PRÉAVIS MUNICIPAL N° 18/2025

Approbation d'un nouveau plan concernant la sécurisation de la mobilité douce au chemin de Béranges

Chemin de Béranges
Projet de signalisation horizontale

Vue générale

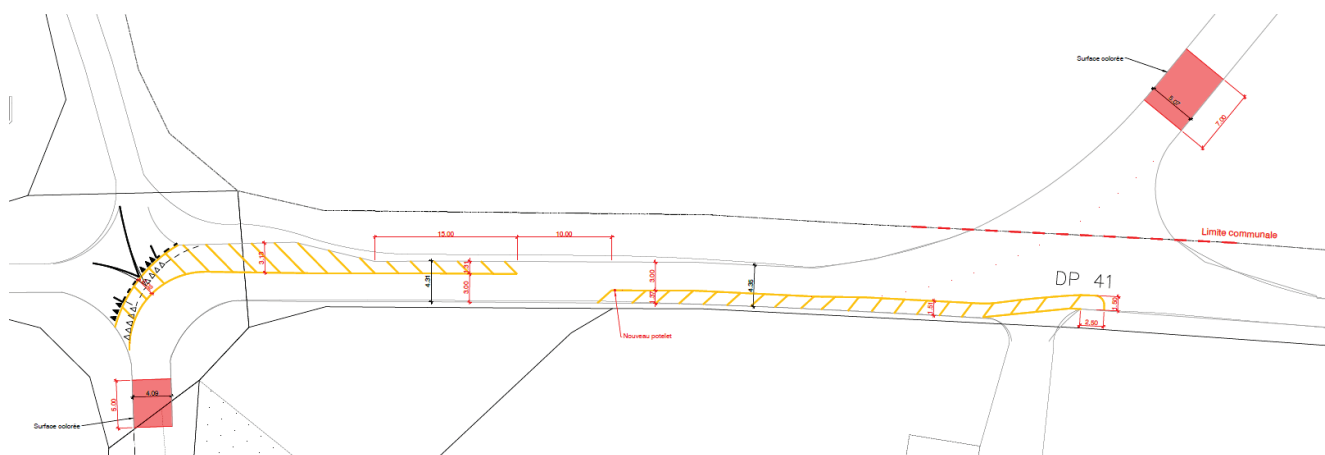
Lors de la réalisation des travaux prévus dans le cadre du préavis N° 17/2024, il a été constaté que la concrétisation de l'amendement du Conseil se heurtait à d'importantes difficultés techniques. En effet, la chaussée est ici constituée de différents matériaux, en majorité une dalle béton avec joints (type de chaussée souvent réalisé pour des chemins à vocation prioritairement agricole construit par des syndicats d'amélioration foncière), mais avec également diverses fermetures de fouille réalisées au fil du temps en enrobé bitumineux. Les zones colorées en marquage adhèrent très mal à ce type de revêtement en béton ; l'entreprise consultée nous a formellement indiqué qu'en cas de réalisation, elle ne pourrait garantir le résultat et qu'il était très probable qu'après quelques années déjà, la surface colorée commencerait à présenter d'importants dégâts, voire arrachements. La surface parfois dégradée à certains endroits du revêtement béton existant augmente encore ces risques.

Le nouveau projet (cf. ci-dessous) prévoit dès lors la réalisation de deux zones colorées de 5 m de long avant chacun des virages à angle droit, permettant d'attirer l'attention des automobilistes sur leur arrivée dans une « zone particulière » et les incitant à ralentir. Ensuite, la réalisation d'une bande piétonne sur le tronçon longitudinal a pour objectif de signaler aux piétons qu'ils ne cheminent plus sur de simples chemins fermés à la circulation générale mais sur un secteur où ils doivent s'attendre à rencontrer des véhicules motorisés. La mise en place d'un potelet à mi-tronçon sécurise le changement de côté de la bande piétonne, nécessaire pour des questions de visibilité dans les deux extrémités du tronçon (courbes à 90°), et diminue la largeur utile de la chaussée et, donc, ralentit le trafic.
